# 川上ダムのダム長寿命化容量 新設の代替案

1. 代替方法
2. 代替案のコスト
3. 原案との経済性比較
4. 水融通の受け先の具体案
5. 代替案に否定的見解に対する大いなる疑問
6. 結論

### 4.水融通の受け先の具体案

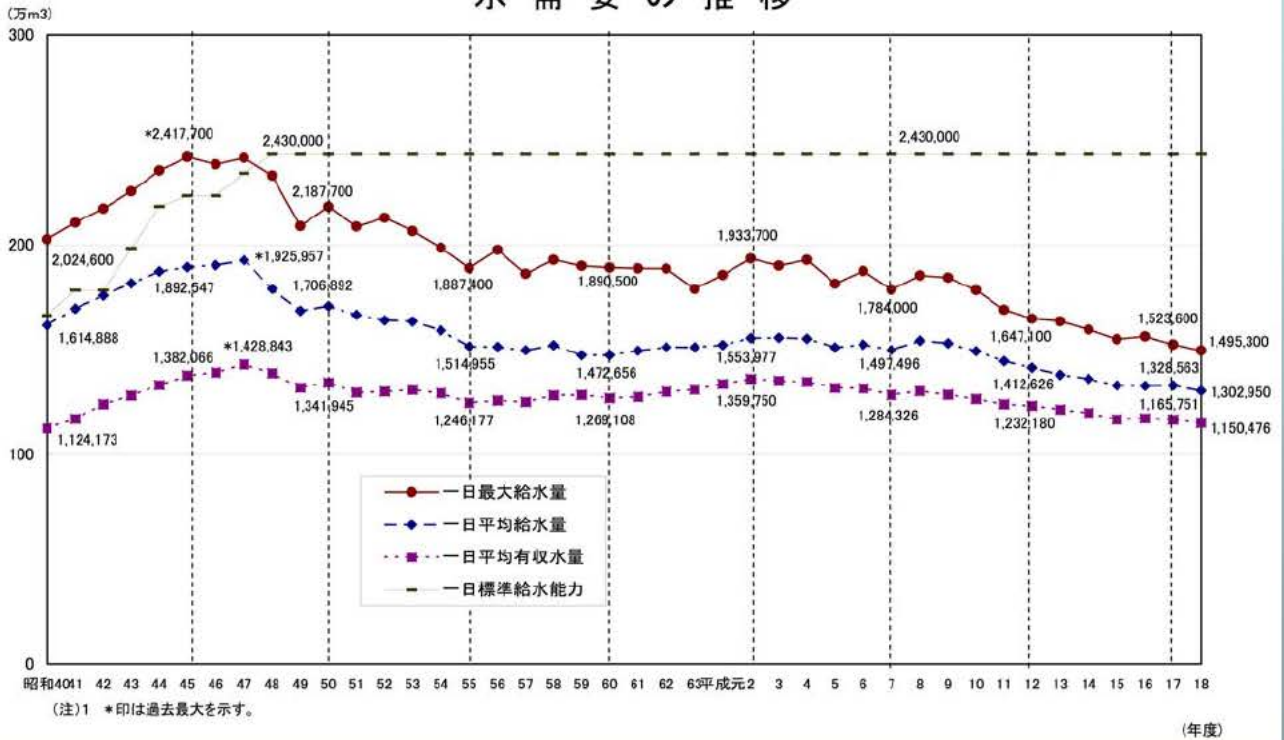
**メインの受け先:大阪市**

**サブの受け先 :大阪府**

大阪市は高山ダムにおける水源開発により2.249m<sup>3</sup>/sの水利権量を保有しているが、高山ダムの陸上掘削の年だけは、2.371m<sup>3</sup>/sの水利権量が必要であるから0.122m<sup>3</sup>/s足りない。これについて、大阪府から水融通を受けることとする。

## 大阪市上水の20年間の平均取水量推移(S62年度～H18年度)

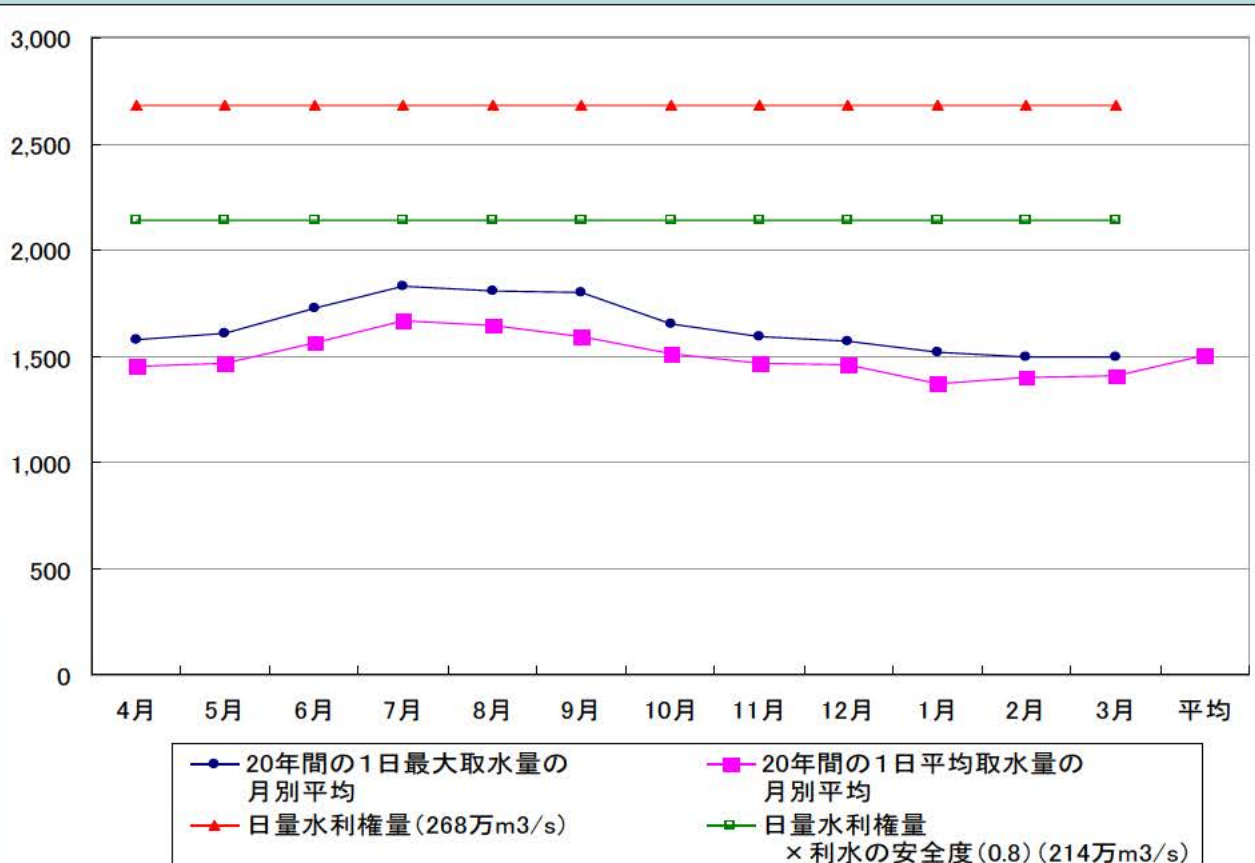
# 5.代替案に否定的見解に対する大いなる疑問 大阪市の利水の安全度について

代替案を実施することにより、ある程度の利水の安全度は低下するものの、なお排砂期間中水融通を行う余力は十分あると思われる。

経済的優位性が大きい代替案は、検討に値するのではないか。
